ORTSGEMEINDE DICKENSCHIED

B e g r ü n d u n g
zur 1. Änderung
des Bebauungsplanes
„Auf der Länger II“
im vereinfachten Verfahren nach § 13 BauGB

Änderung: Anpassung der textlichen Festsetzungen

System – Skizze / „Lage des unteren Bezugspunktes“

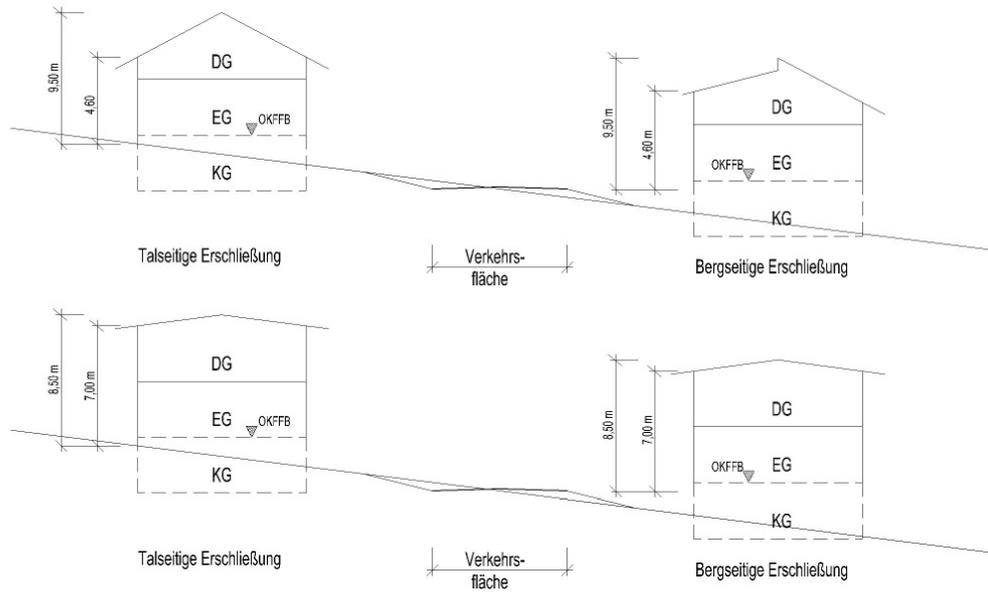
1.7 HÖHE BAULICHER ANLAGEN (§ 9 (1) Ziff. 1 BauGB)

Bezüglich der Höhe der baulichen Anlagen wird im gesamten Geltungsbereich des Bebauungsplanes festgesetzt:

- bei einer Traufhöhe bis 4,60 m, ist eine maximale Firsthöhe von 9,50 m zulässig,
- bei einer Traufhöhe >4,60 m – 7,00 m ist eine max. Firsthöhe, bzw. Gebäudehöhe einschließlich Attika bis 8,50 m zulässig.
- Traufhöhen > 7,00 m sind nicht zulässig

Jeweils gemessen von den nachfolgenden Bezugspunkten:

Unterer Bezugspunkt: bei bergseitiger Erschließung der höchste Punkt der Straßen-/Gehwegskante gegenüberliegend zum Gebäude (gemessen wird im rechten Winkel von der Straßen- bzw. Gehwegskante aus), siehe nachfolgende System-Skizze „Lage des unteren Bezugspunktes“

Bei Eckgrundstücken ist als Bezugspunkt die höhergelegene Straße maßgebend

Bei talseitiger Erschließung der höchste Punkt des unmittelbar an das Gebäude angrenzenden Urgeländes

Oberer Bezugspunkt: Für die Traufhöhe: Außenkante der Dachhaut im Schnittpunkt mit der Außenkante der Außenwand, für die Firsthöhe/Gebäudehöhe : Oberkante der Dachhaut im First (bzw. Oberkante der äußeren Dachhaut); siehe System-Skizze „Bebauung“

Schnitt A-A

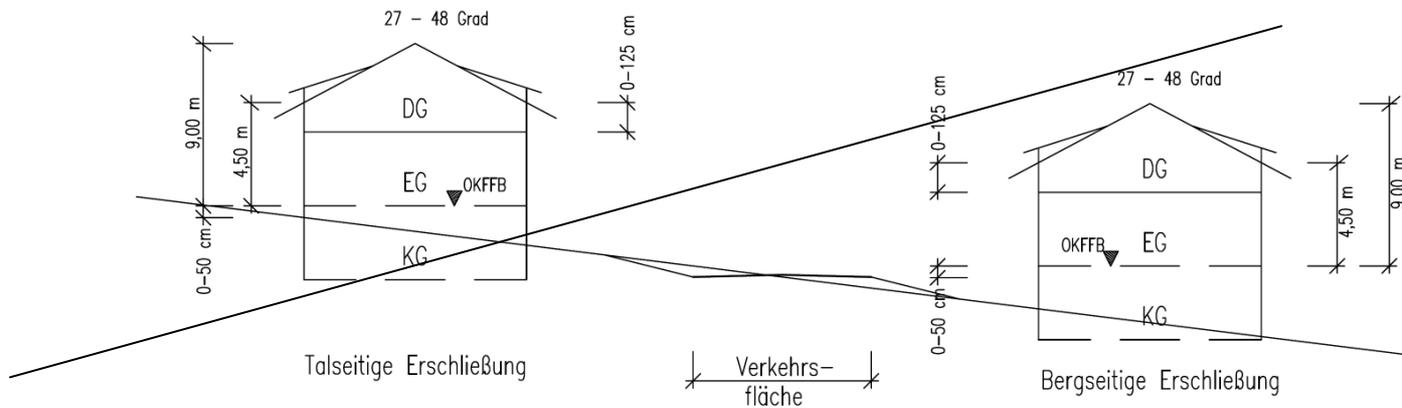
HÖHENLAGE DER BAUKÖRPER (§ 9 (2) BauGB)

Die Erdgeschossfußbodenhöhe (OKFFBEG) darf bei bergseitiger Erschließung nicht mehr als 0,40 m, bei talseitiger Erschließung nicht mehr als 0,90 m über höchster Gehweg- bzw. Straßenoberkante hinausragen.
